## BÂTIMENT EDA ET CENTRALE DE FROID URBAIN

Enquête publique préalable à la délivrance de  
l'autorisation environnementale

Projet de construction d'un bâtiment à usage de bureaux  
et d'une centrale de production de froid urbain,  
situé 29 à 49 quai d'Issy-les-Moulineaux  
à Paris 15<sup>e</sup> arrondissement.

### Document 1 – Rapport d'enquête

Les différentes emprises de chantier (Source : Pièce C3 :Présentation du projet, page 26)

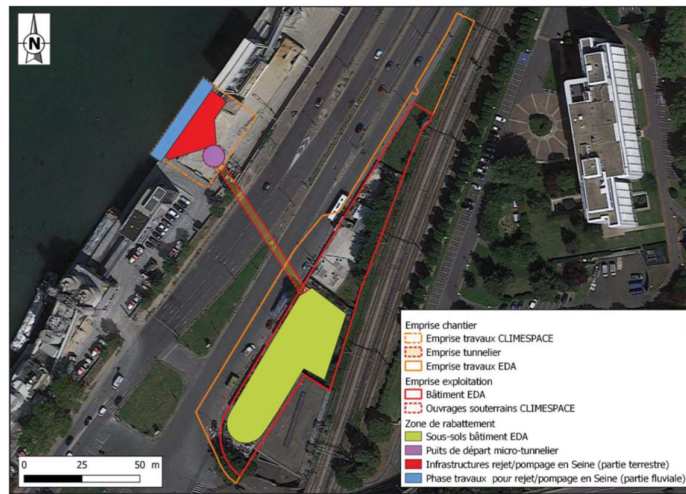
Afin d'assécher les différentes emprises de chantier (cf. figure ci-dessus) pendant les travaux il sera nécessaire de pomper les eaux provenant de la Seine et du sous écoulement de la Seine (cf. pièce C3-Présentation du projet, page 27) :

- d'une part, pour terrasser les 5 sous-sols et les fondations du bâtiment EDA, avec un débit moyen d'exhaure de  $68 \text{ m}^3/\text{h}$  et maximum de  $93 \text{ m}^3/\text{h}$  (cf. notamment pièce C11-Etude d'incidence p. 88);

- d'autre part, pour installer les équipements souterrains de prélèvement et de rejet d'eau de Seine de la centrale de climatisation de Climespace, au droit du quai sur pieux en rive de Seine avec un débit moyen de  $44 \text{ m}^3/\text{h}$ .

Climespace installera un rideau de palplanches dans le lit mineur de la Seine et isolera du fleuve une surface de  $313 \text{ m}^2$ . Un puits de départ pour le tunnelier sera également construit sur le quai. Le rabattement est estimé entre 7 et 9 m pour l'enceinte étanche en Seine, et entre 13 et 15 m pour le puits de départ du micro-tunnelier (cf. C3-Présentation du projet, page 25).

Au total un débit moyen de  $112 \text{ m}^3/\text{h}$ , et de  $137 \text{ m}^3/\text{h}$  ou  $3290 \text{ m}^3/\text{j}$  maximum, en période de hautes eaux, sera prélevé et rejeté en Seine pendant le chantier. **Le prélèvement est donc supérieur au seuil d'autorisation de  $80 \text{ m}^3/\text{h}$  défini par la rubrique 1.2.2.0 (autorisation) et le débit de rejet est supérieur au seuil de  $2000 \text{ m}^3/\text{j}$  fixé à la rubrique 2.2.1.0. (déclaration).**
